Modulo per la presentazione delle osservazioni per i piani/programmi/progetti sottoposti a procedimenti di valutazione ambientale di competenza statale

**OGGETTO: OSSERVAZIONI RELATIVE AL PROGETTO DI INSTALLAZIONE DI N.32
AEROGENERATORI IN PROVINCIA DI IMPERIA**

CODICE IDENTIFICATIVO: ID 12674

**NOME IDENTIFICATIVO: PROGETTO DEL PARCO EOLICO DENOMINATO "IMPERIA MONTI
MORO E GUARDIABELLA" DELLA POTENZA COMPLESSIVA DI 198,4 MW DA REALIZZARE
NEI COMUNI DI AURIGO, BORGOMARO, CASTELLARO, CIPRESSA, DOLCEDO,
PIETRABRUNA, PIEVE DI TECO, PRELÀ, REZZO CON STRADA DI ACCESSO IN SAN
LORENZO AL MARE E COSTARAINERA (IM).**

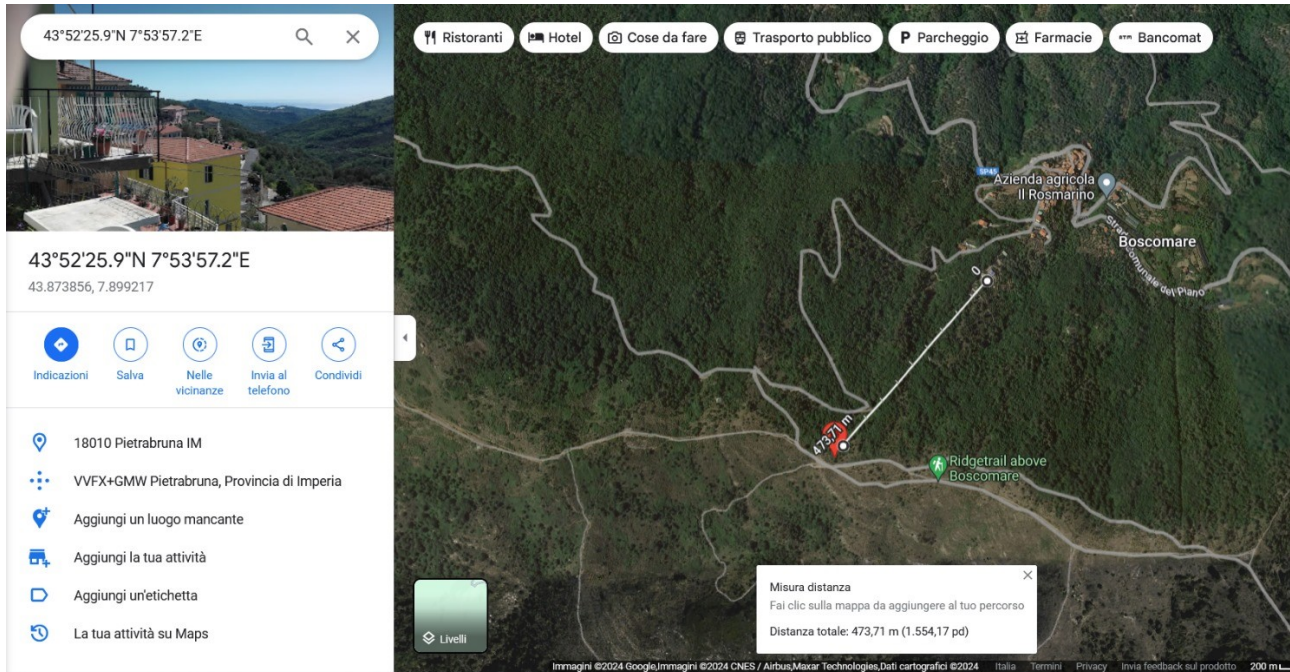
Distanza dalla prima abitazione (Boscomare, frazione di Pietrabruna): 473,71 m

Aerogeneratore n. 30

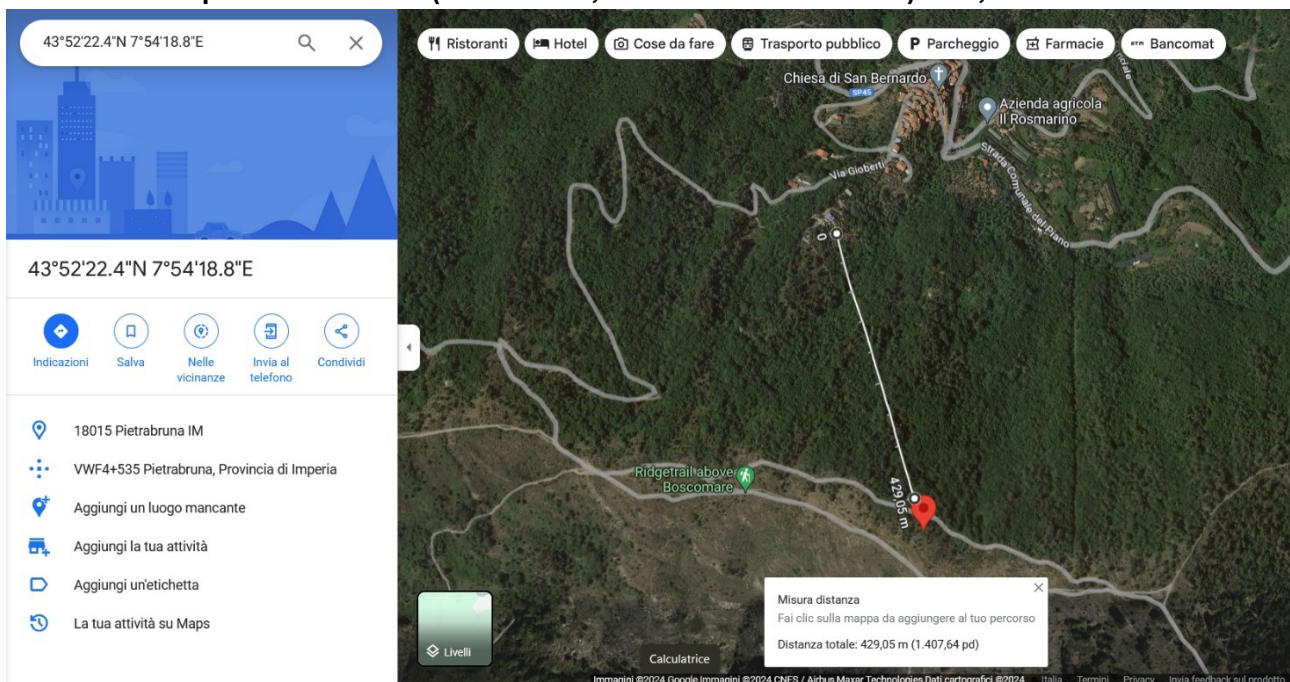
Distanza dalla prima abitazione (Boscomare, frazione di Pietrabruna): 429,05 m

Aerogeneratore n.31

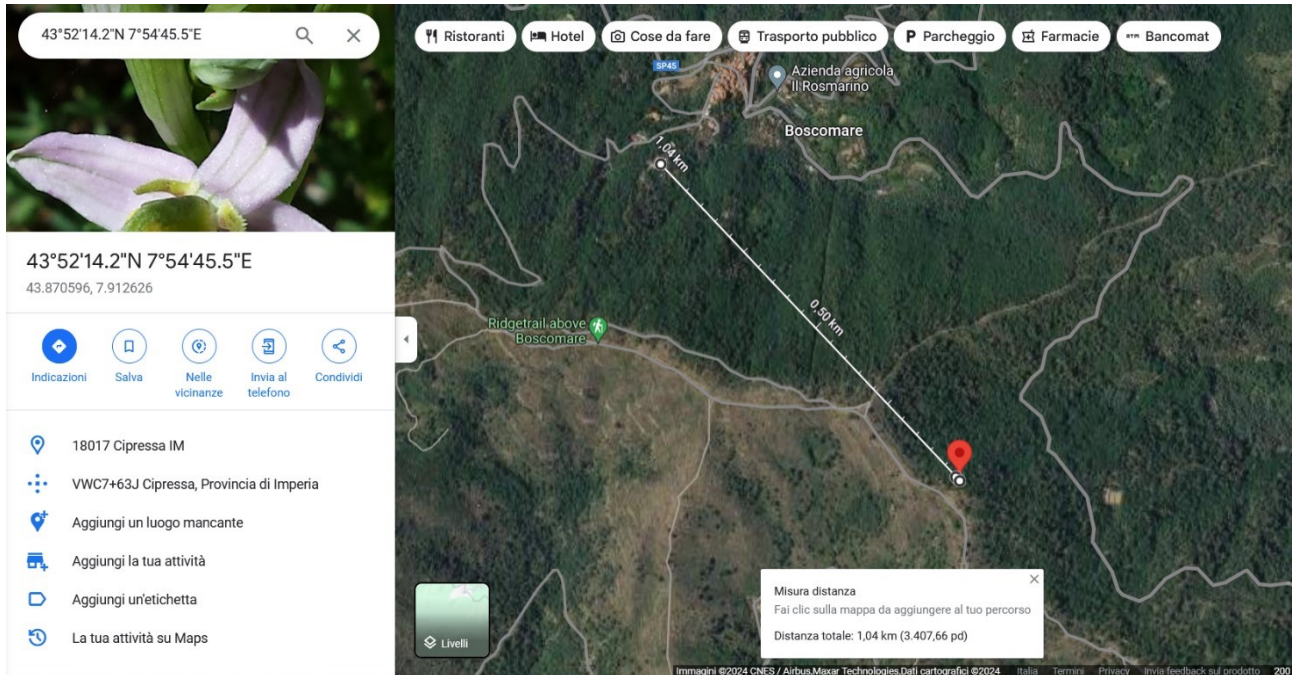
Distanza dalla prima abitazione (Boscomare, frazione di Pietrabruna): 1,04 km

Aerogeneratore n. 32

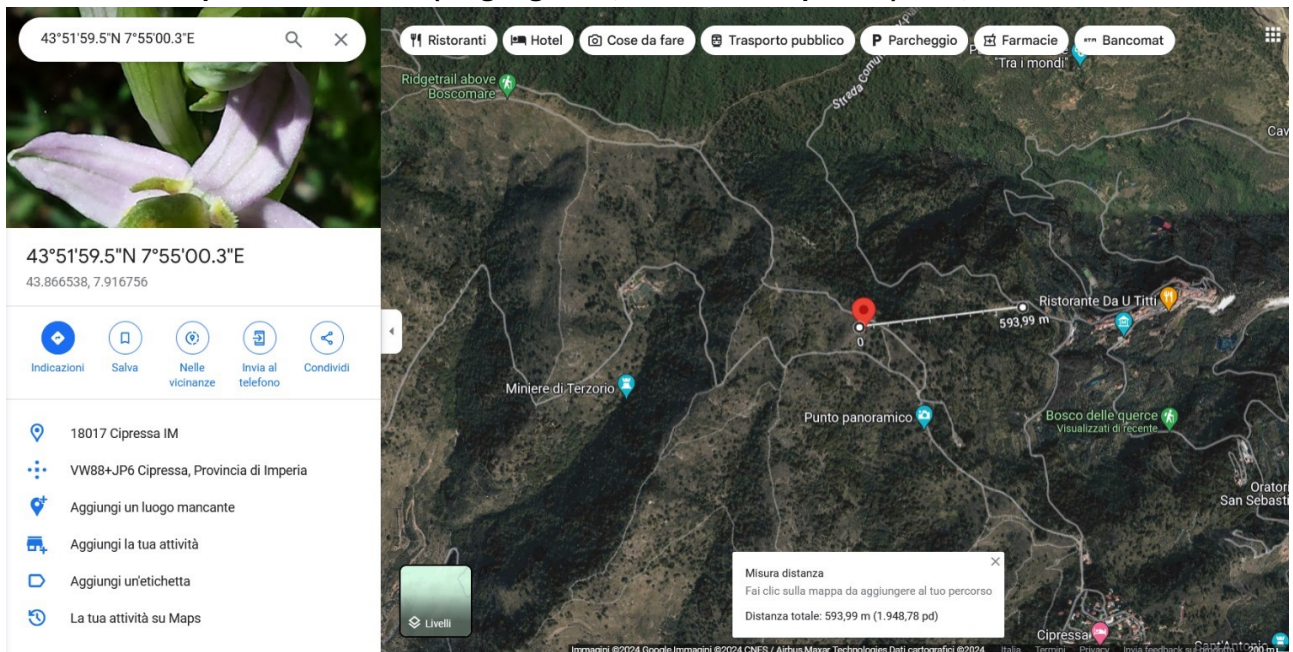
Distanza dalla prima abitazione (Lingueglietta, frazione di Cipressa): 593,99 m
